Doc. No P0020206-1-H3 Rev. 0 - Maggio 2022

**Per  
Kuwait Petroleum Italia S.p.A.  
Area Molo Vigliena della Darsena Petroli  
del Porto di Napoli**

**Adeguamento del terminale esistente di  
carico e scarico prodotti petroliferi per la  
movimentazione e stoccaggio di GNL**

**INTEGRAZIONE ALLO STUDIO PRELIMINARE  
AMBIENTALE PER LA COMPONENTE  
GEOLOGIA E ACQUE SOTTERRANEE  
RISCONTRO ALLE RICHIESTE DELLA  
COMMISSIONE TECNICA DI VERIFICA  
DELL'IMPATTO AMBIENTALE DEL 23/02/2022**

**Figura 2-3: carta delle isopache dei tufi: in giallo il tufo napoletano, marrone il tufo vesuviano**

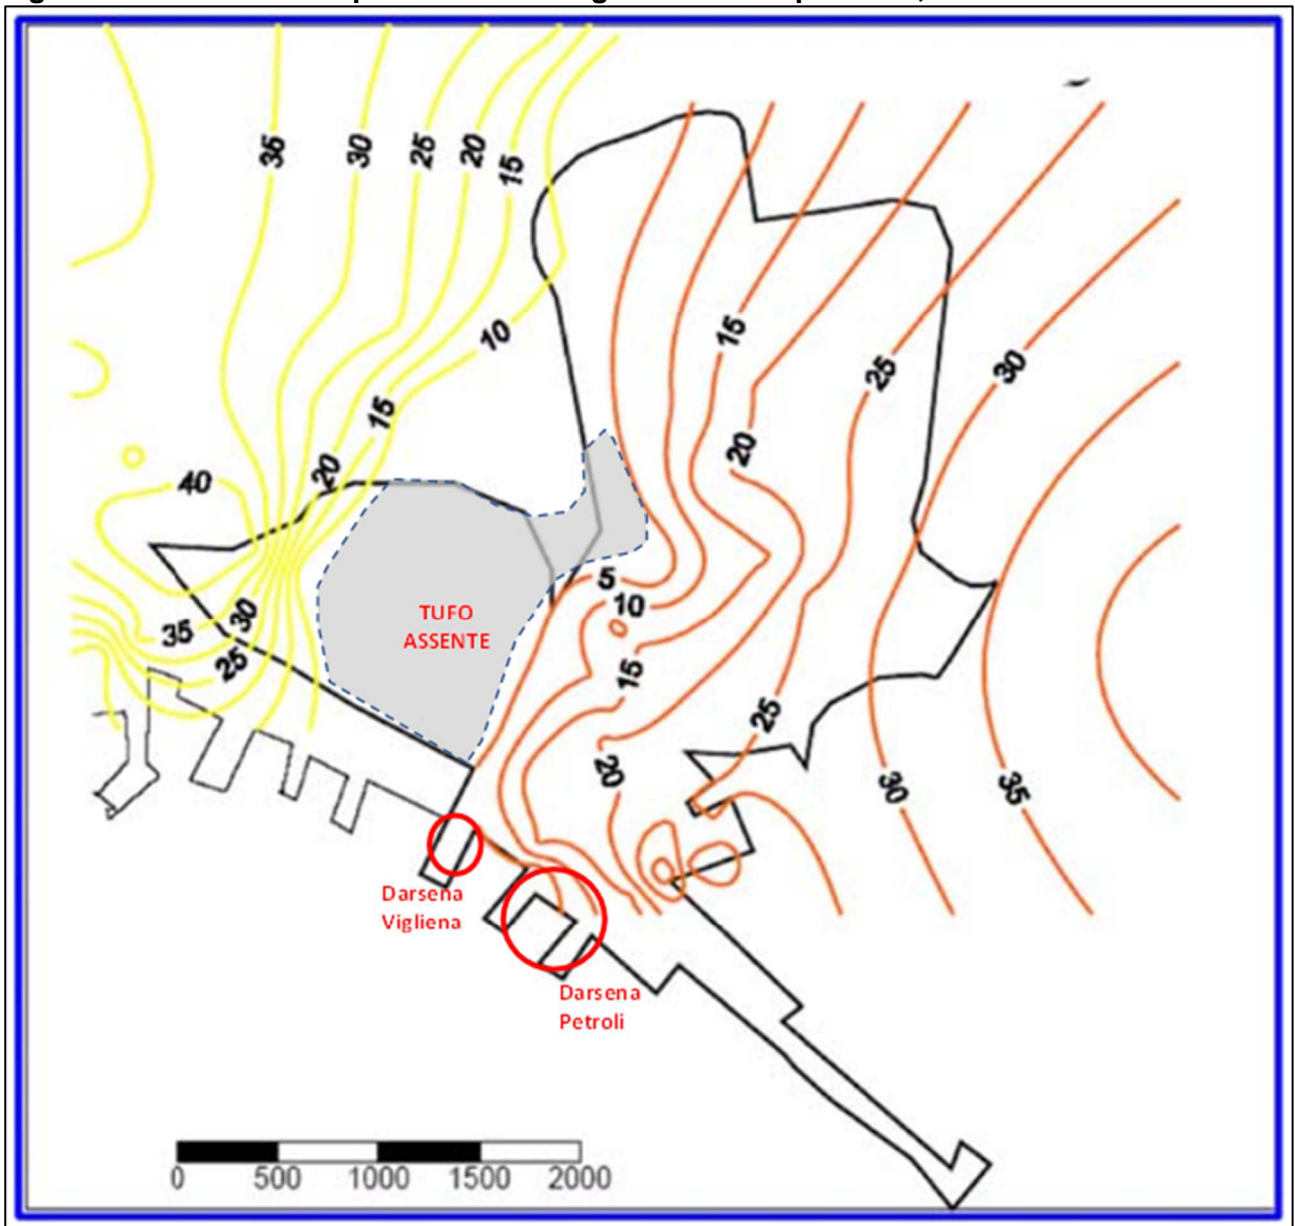
*a) dettagliare l'andamento della falda nel sito di indagine e dei suoi rapporti col cuneo salino; inoltre, al fine di chiarire la possibile interferenza, durante la fase degli scavi, con le acque sotterranee si richiede la caratterizzazione idrogeologica, specificando l'eventuale presenza di più acquiferi, anche attraverso la definizione dei livelli piezometrici e delle direzioni di flusso;*

Analizzando nel dettaglio le carte regionali delle isopache dei tufi presenti nell'area in oggetto (cfr. Figura 2-3 e Figura 2-3 seguenti) si osserva che l'area del molo Vigliena si trova al limite Ovest della formazione di tufo vesuviano presente nella Piana: questo, seppur caratterizzato da permeabilità da basse a medie, costituisce uno strato di separazione tra un acquifero più superficiale libero e uno o più acquiferi profondi.

Lo strato di separazione tra un acquifero più superficiale libero e uno o più acquiferi profondi, sulla base delle indagini e delle ricostruzioni su scala regionale disponibili, tende ad assottigliarsi fino a scomparire proprio in corrispondenza del molo Vigliena.

I livelli a minore permeabilità che caratterizzano la stratigrafia della Piana di Volla, costituiti dalle formazioni note come Tufo Vesuviano e Tufo Giallo Napoletano, presso il molo risultano presenti in una limitatissima porzione dello stesso (con particolare riferimento al Tufo Vesuviano). Tale evidenza trova spiegazione nella probabile presenza, in corrispondenza del molo stesso, di una zona di transizione che vede la formazione di tufo vesuviano assottigliarsi per poi scomparire in corrispondenza del molo stesso ed immediatamente a Ovest dello stesso (ref. Figura 2-3).
